## Aspect paysager.

**Pour le : Comité Écologique Ariégeois  
Le président  
Daniel Strub**

Le village de Salau ou ce qu'il en reste

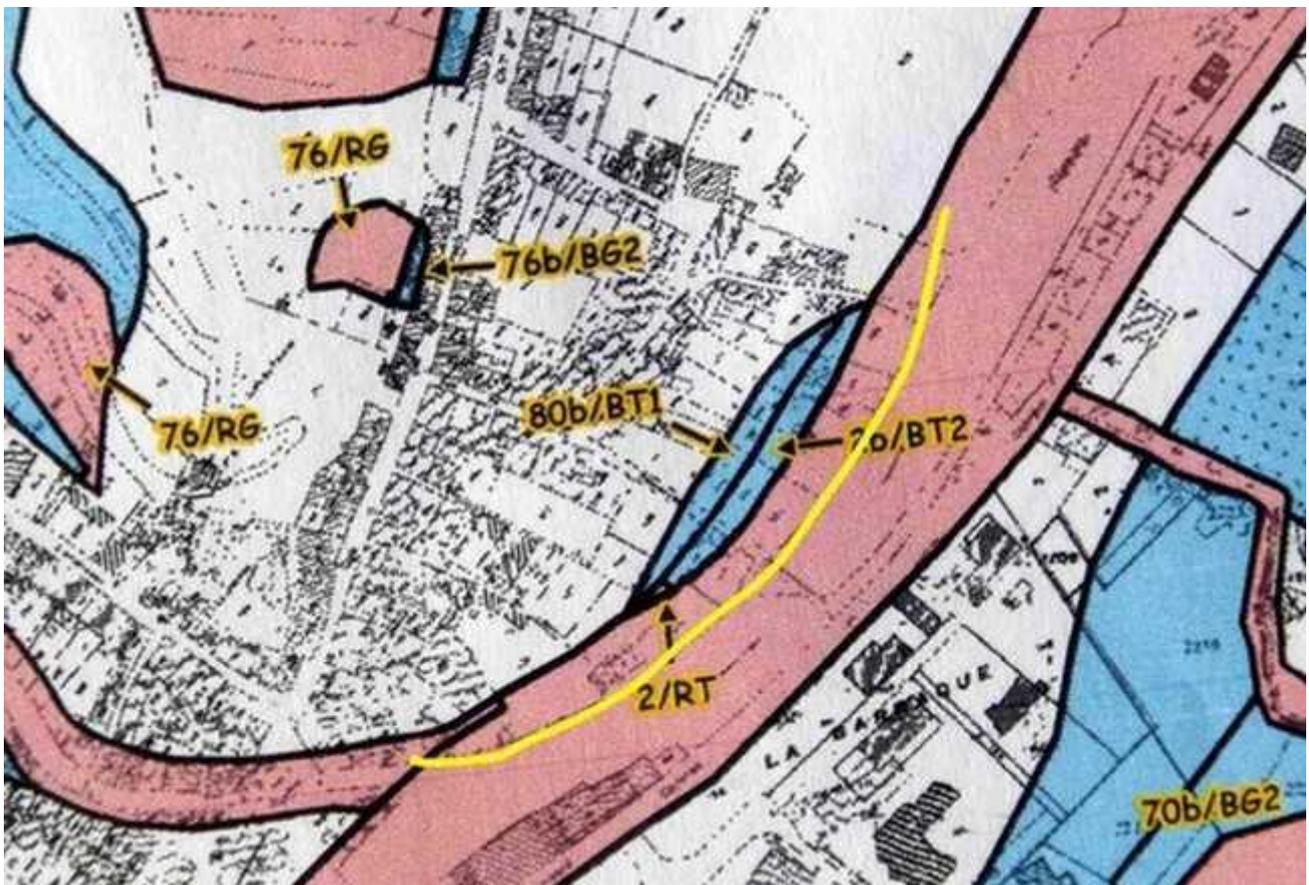
La crue de 1983 qui avait éventré l'église de Salau a eu lieu début octobre en période d'étiage. L'eau avait atteint le haut du mur situé devant les bains au quai Borde-Pages.

Ces crues violentes sont fréquentes sur le Salat. Une tous les dix à quinze ans en moyenne.

L'ouvrage, comme il est conçu ne pourra résister.

## Pièce jointe n° 1 : Emplacements des postes de relèvement (PR)

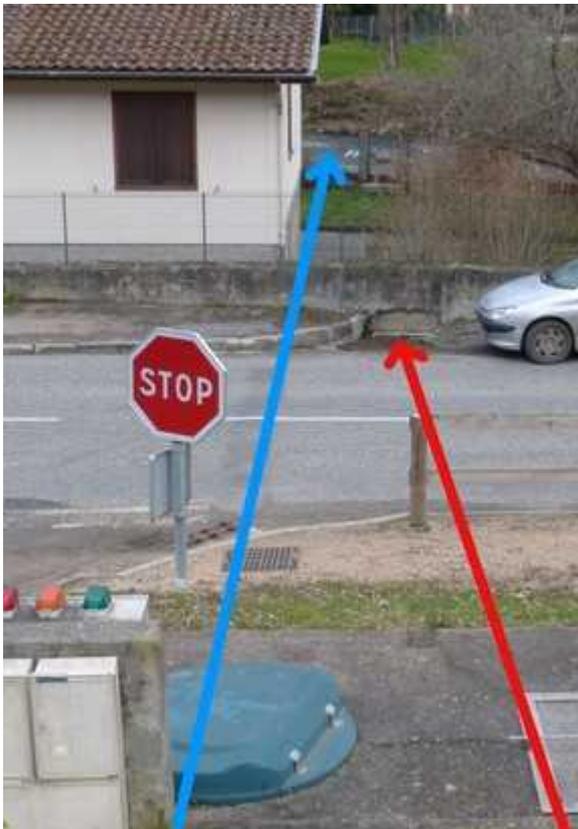
Les cheminements avaient déjà été prévus à peu près comme nous le proposons . Il est bien visible que les terrains traversés ne sont pas occupés par des jardins ou des constructions.  
Projet actuel : une conduite de refoulement est bel et bien prévu (traits violets) qui traverse le pont de l'Esbintz par l'extérieur aval de la voûte. Ci-dessous.

## Pièce jointe n° 2

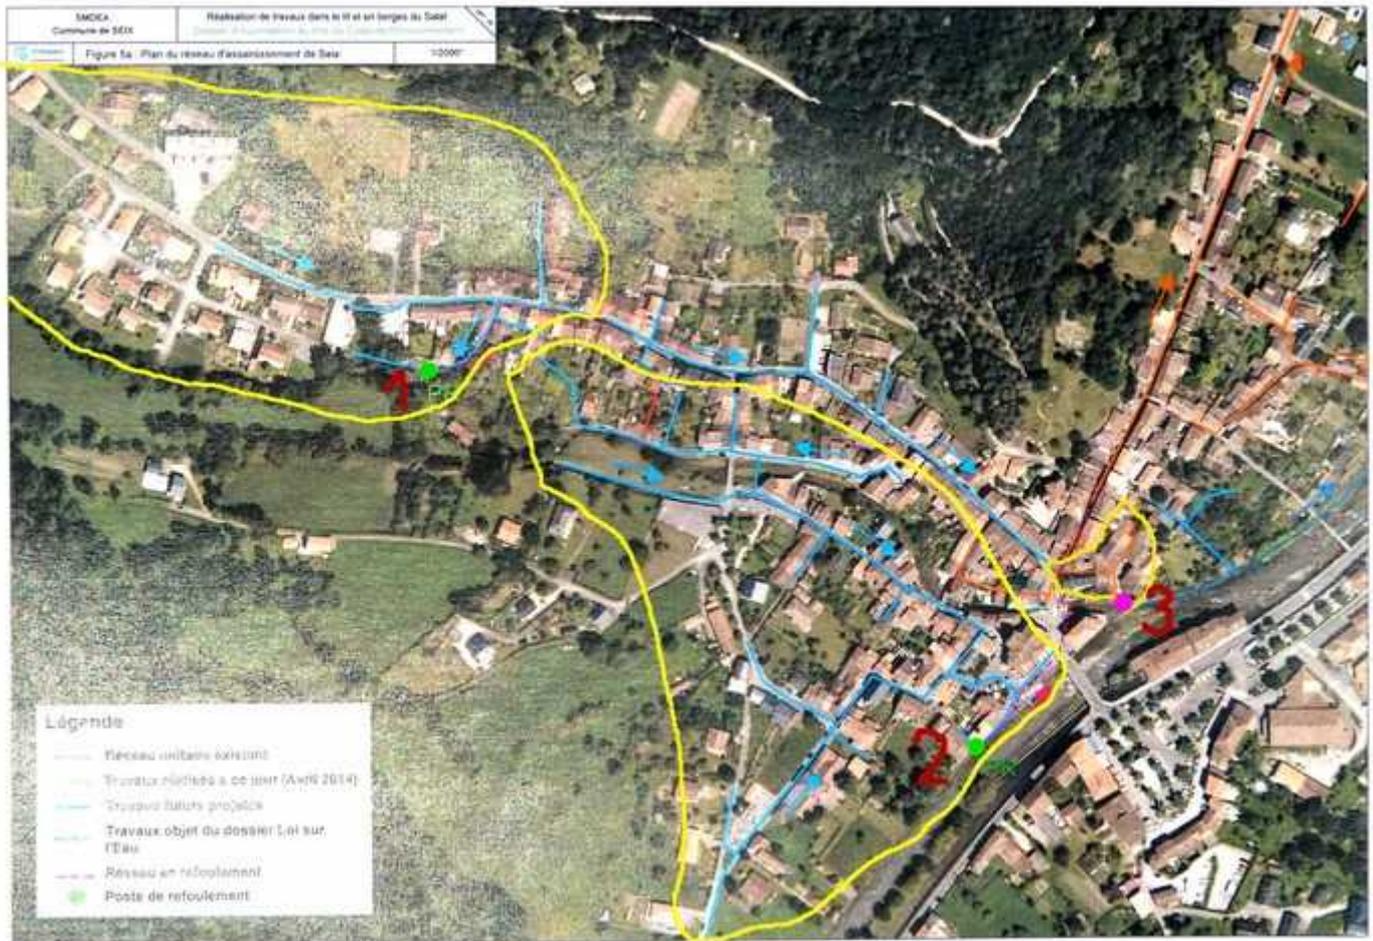
Périmètre de desserte **en jaune** des PR de :

- 1)- Chemin du Mouli (point vert)
- 2)- Quai Borde-Pages (point vert) qui pourrait aussi recevoir tout l'assainissement de la rue Clemenceau par une conduite longeant le pont de l'Ésbintz..
- 3)- Campourci (point violet)

## Pièce jointe n° 4

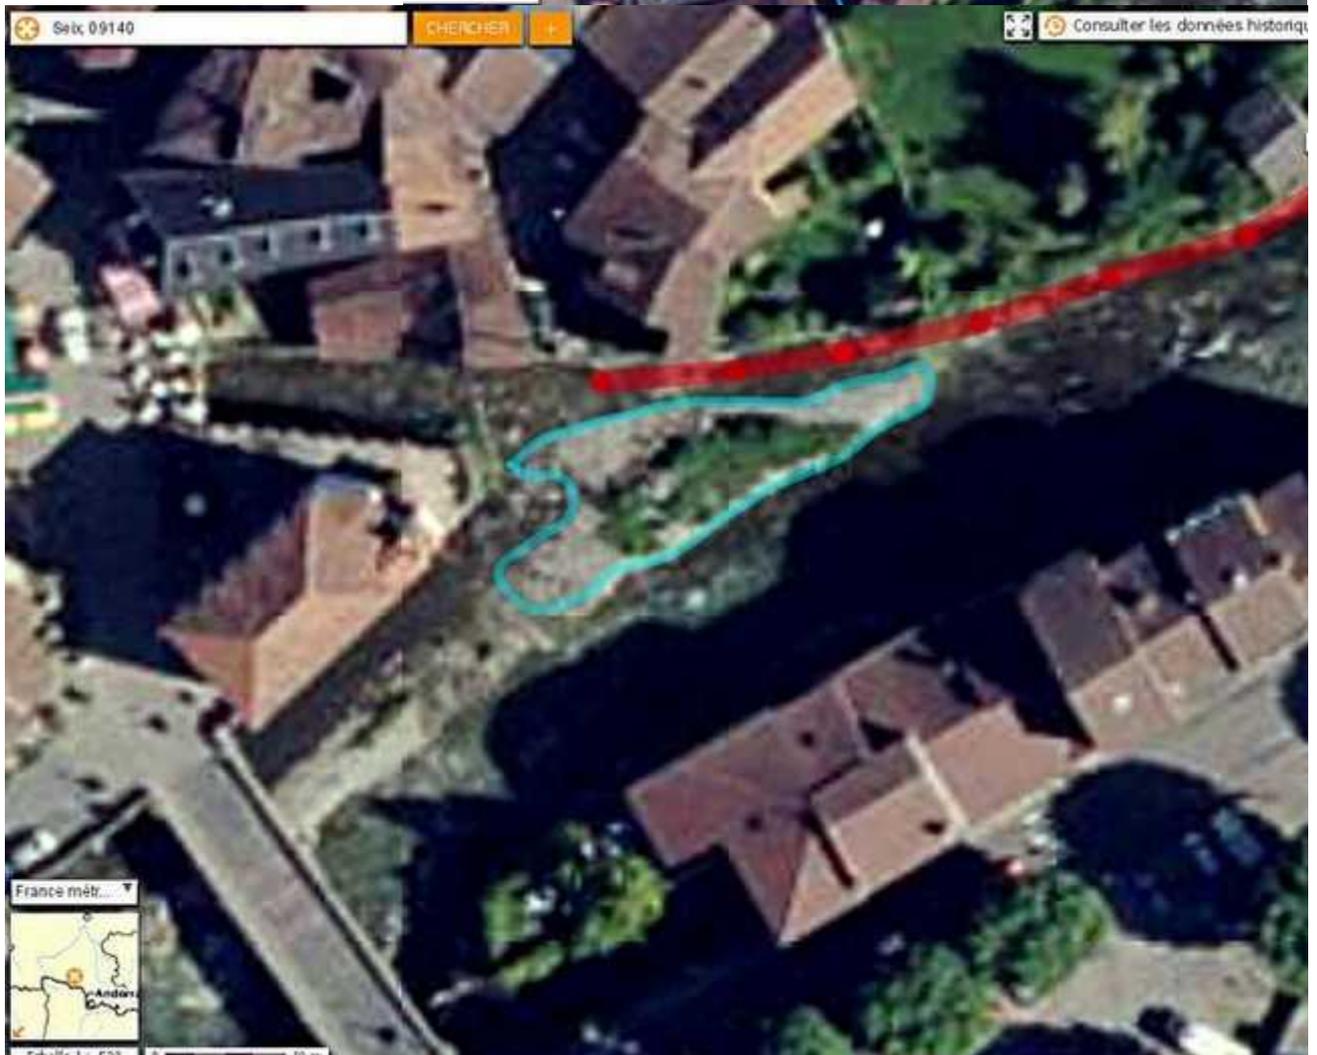
Le béton récent du trottoir cache la conduite de refoulement en provenance du PR

L'épaisseur du tablier bien plus petite que celle du pont du village.
